NOTA VAN WIJZIGING

BESTEMMINGSPLAN
AANSLUITING N323 A15

NOTA VAN WIJZIGING BESTEMMINGSPLAN AANSLUITING N323 A15

Plangrens correctie
Bijlage bij gewijzigd raadsvoorstel van 10 juli 2014

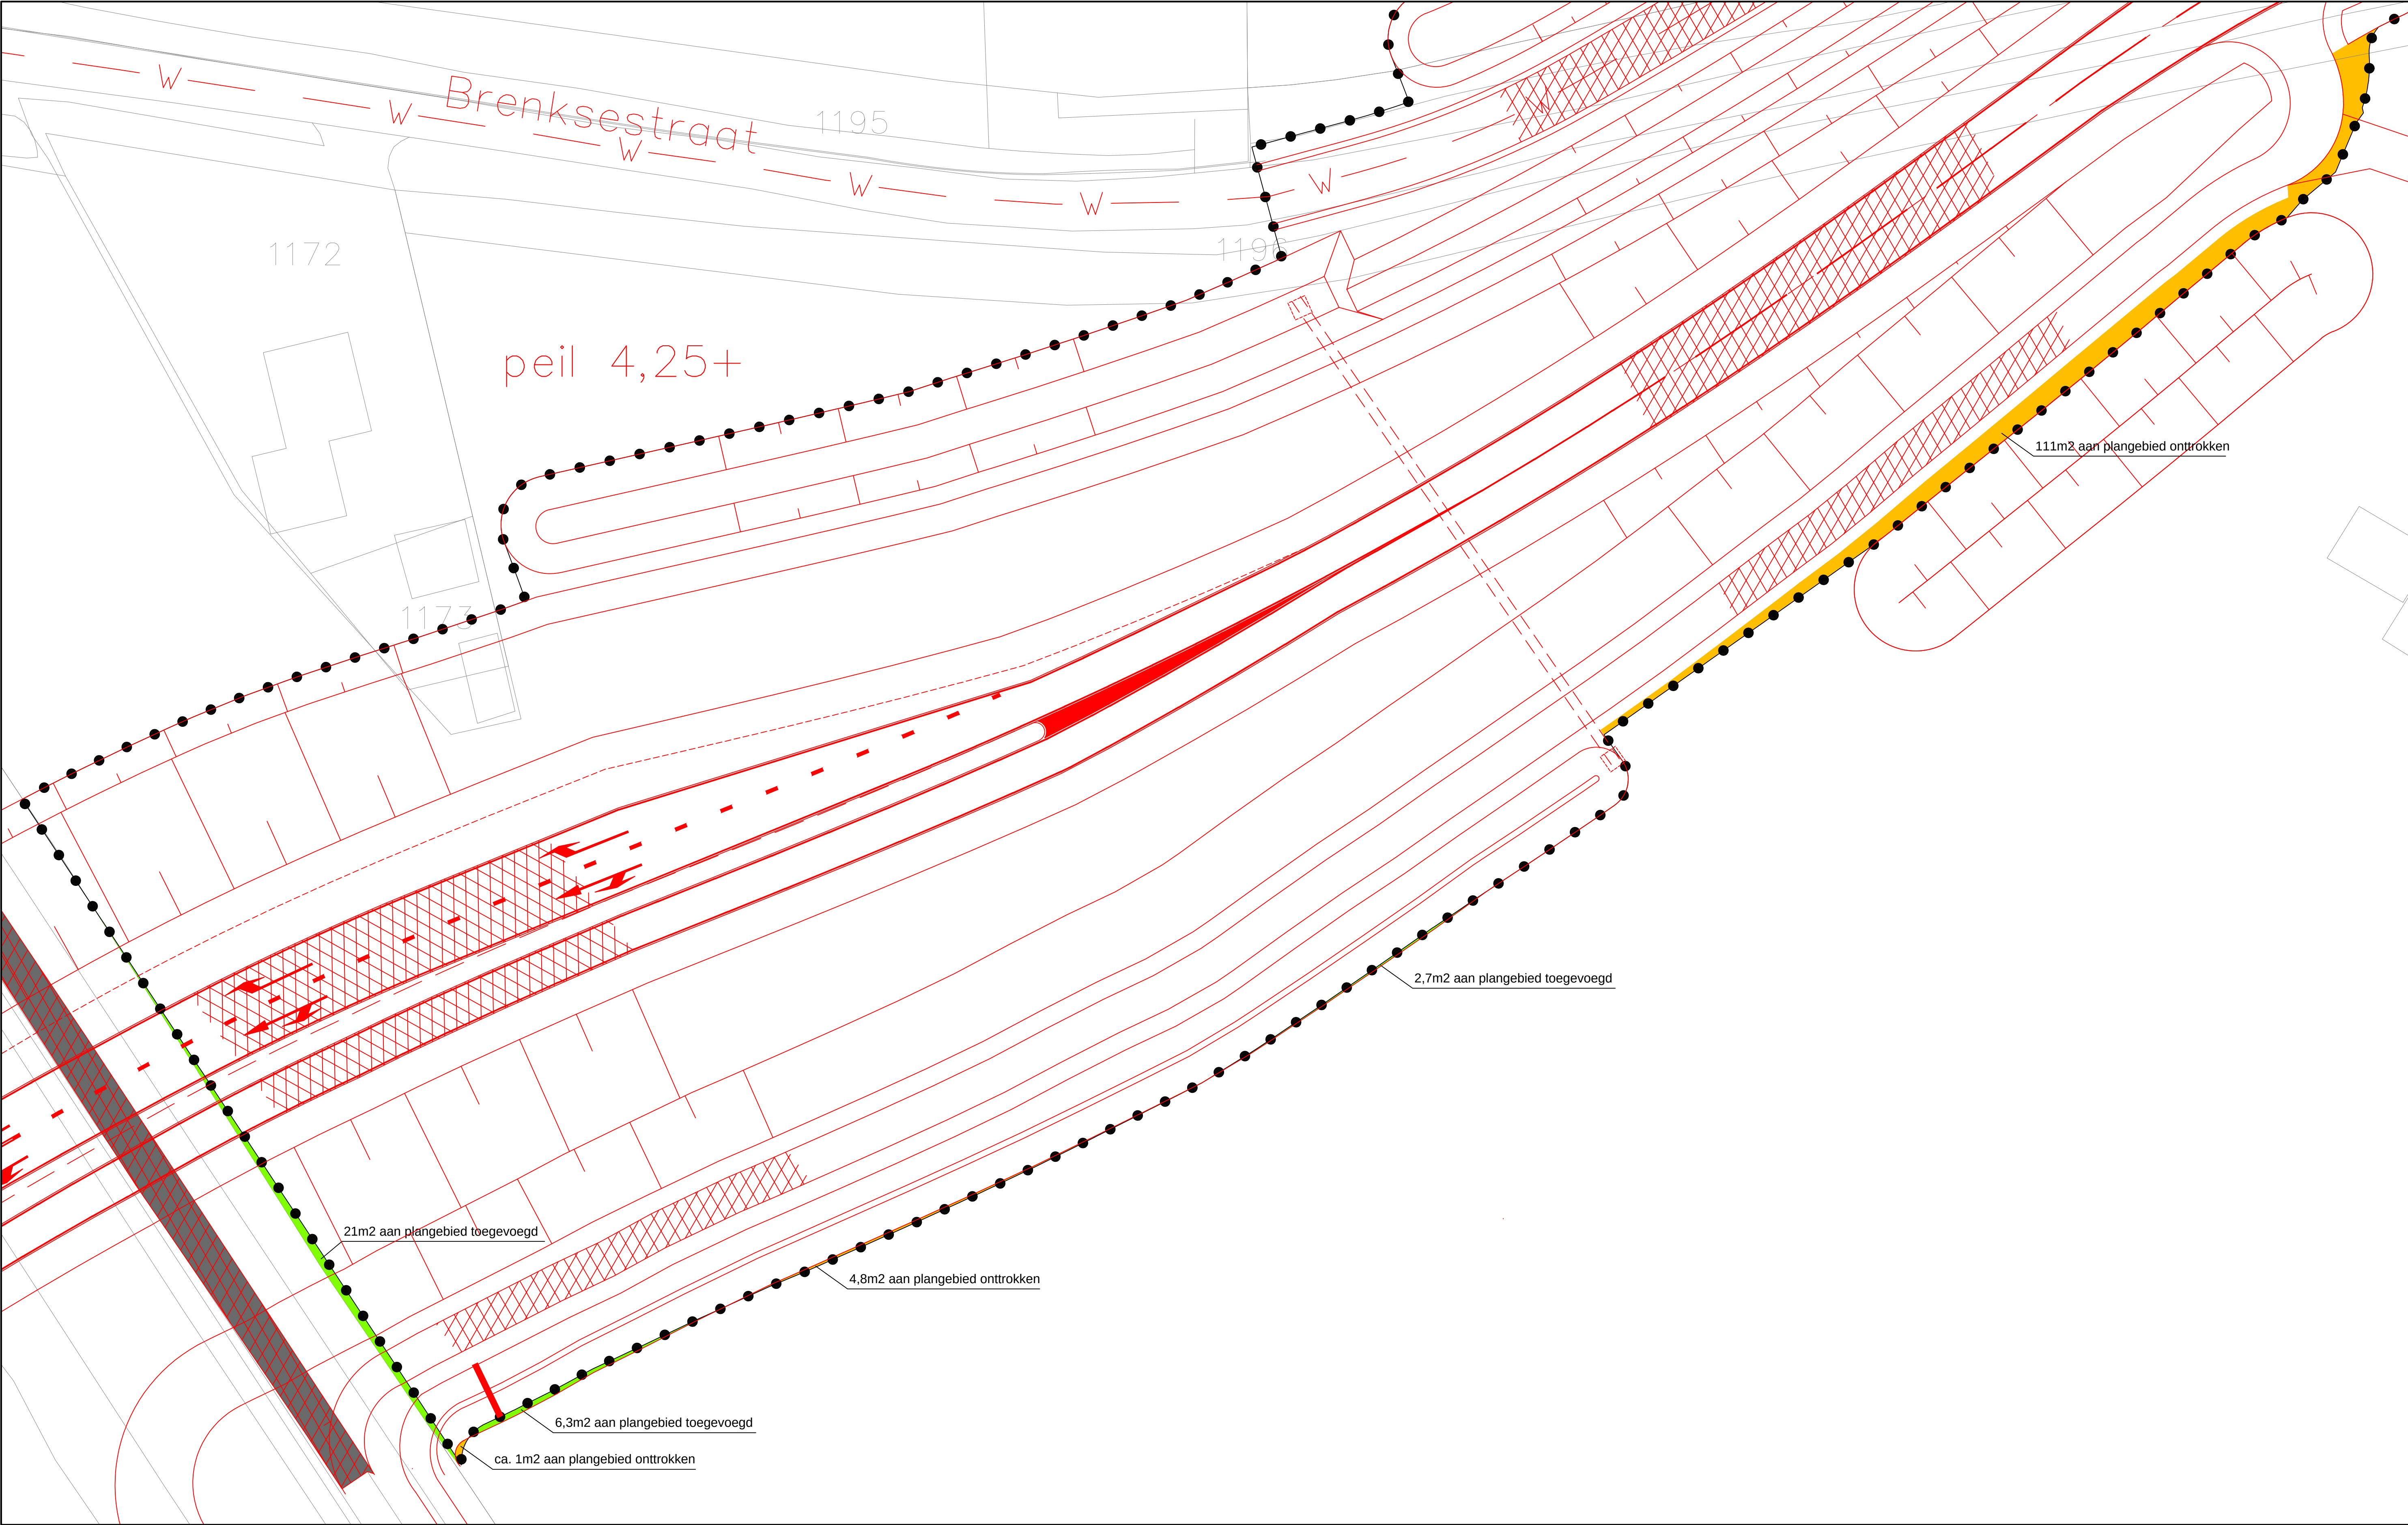
Na de ter inzage legging van het ontwerpbestemmingsplan is gebleken dat de zuidelijke begrenzing van de verbeelding van het bestemmingsplan niet precies samenvalt met de grens van de tekening van het wegontwerp. Het betreft een kleine afwijking van enkele centimeters tot circa een halve meter. Deze 'verschrijving' is onderstaand inzichtelijk gemaakt. Er wordt voorgesteld de verbeelding hierop aan te passen.

-  plangrens conform ontwerp bestemmingplan d.d. 04-04-2014
-  aan plangebied toegevoegd (afgestemd op tekening 190486-W503-11-01-01 d.d. 28-03-2014 en grondplan tekening 190486-W206-11-01-01 d.d. 04-07-2014 van Grontmij) totaal 30m2
-  aan plangebied onttrokken (afgestemd op tekening 190486-W503-11-01-01 van Grontmij d.d. 28-03-2014) totaal 117m2
